川の再生推進工事 in 黒目川 令和7年度 第2回意見交換会

（堤防天端「遊歩道」の再整備）

令和7年7月18日（金）

埼玉県朝霞県土整備事務所

下流部 遊歩道標準断面

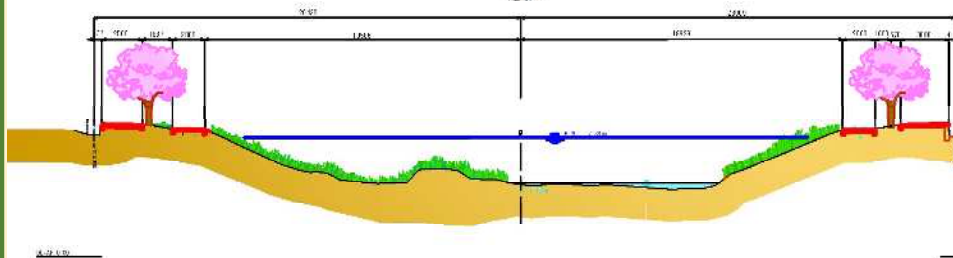
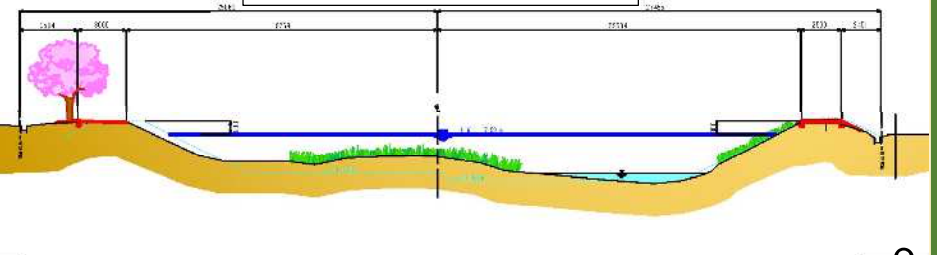
天端が狭い。すれ違うのが大変である。 左岸と同様に右岸側もジョギング散歩する人が多い。	計画堤防幅の3.0mを確保します。管理用道路として幅員2.5mを確保する計画とします。
	右岸側も車両が通行することがある。	一般車の乗り入れについては、制限も含めて今後検討していきます。
	夏場に法肩部から植生が天端道路に伸びてくる。 法肩の処理をやって欲しい（防草シート・ブロックの設置等）。	舗装設置と適切な維持管理により草刈りを行うため、防草施設の設置までは本事業では考えておりません。今後も注視していきます。

【スロープについて】

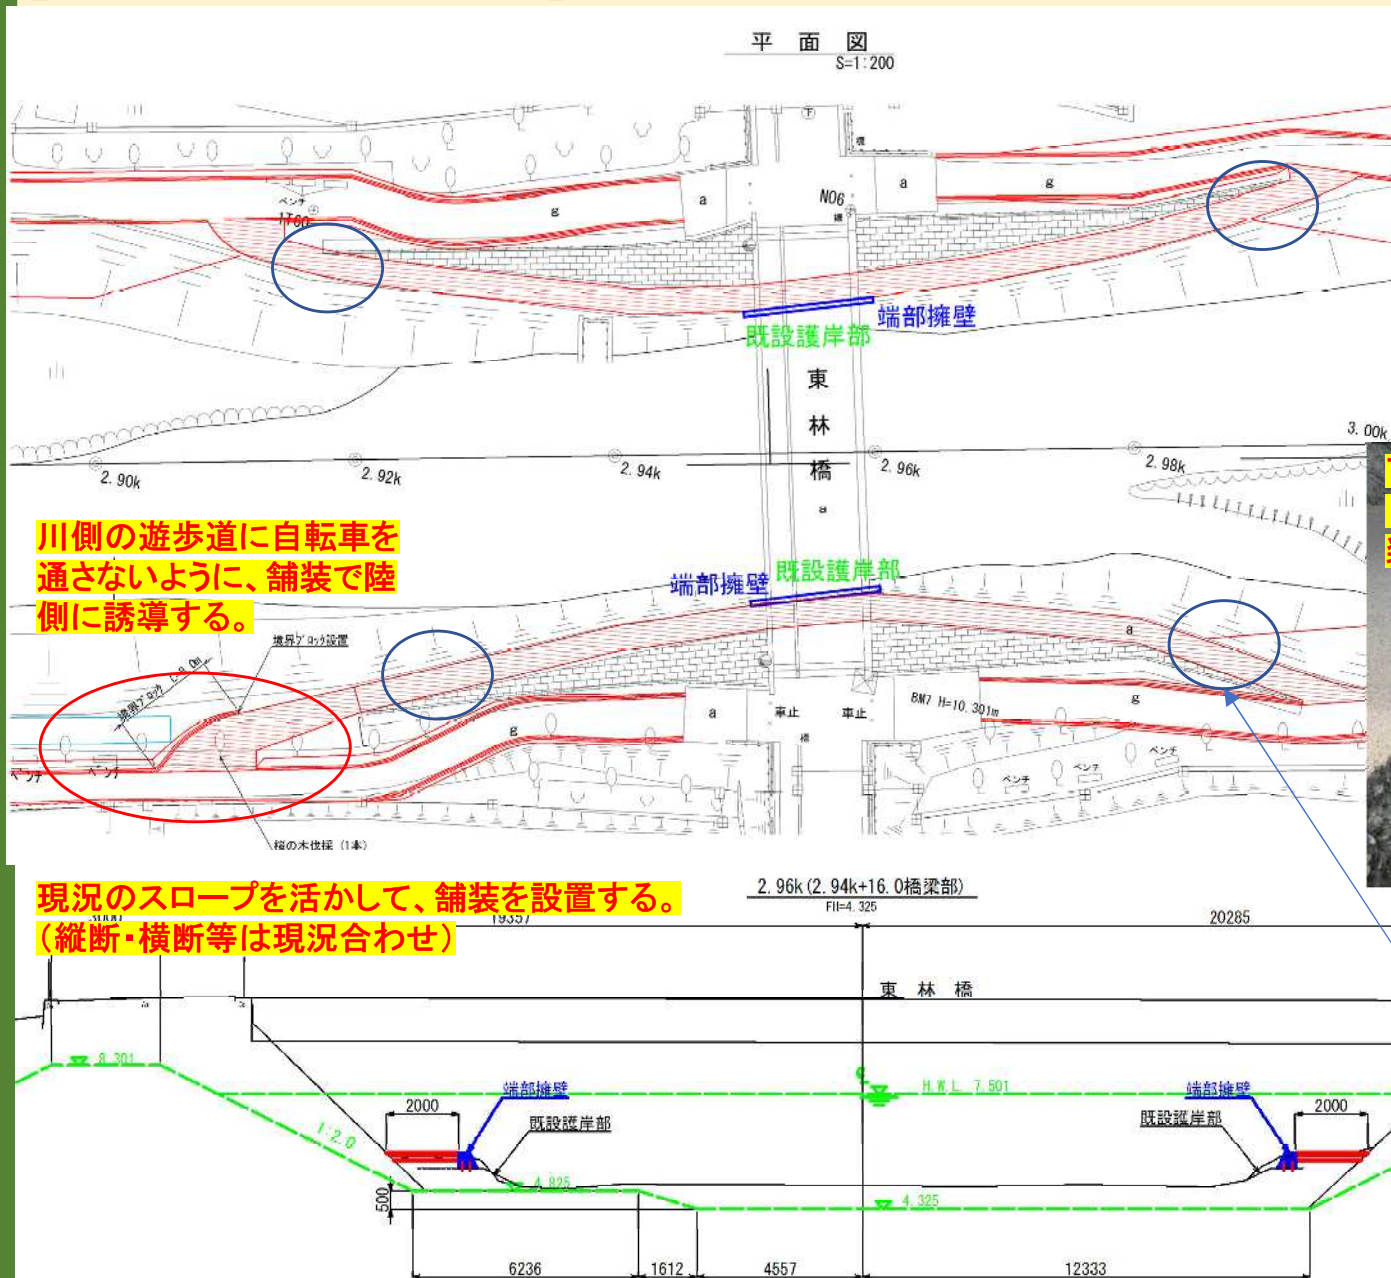
舗装構造としては、最も安価で耐久性のある一般的なアスファルト舗装が候補案となる。
車両の通行はないが、強固な構造が必要（耐久性のある高炉スラグ、カラー舗装等が対抗案）。
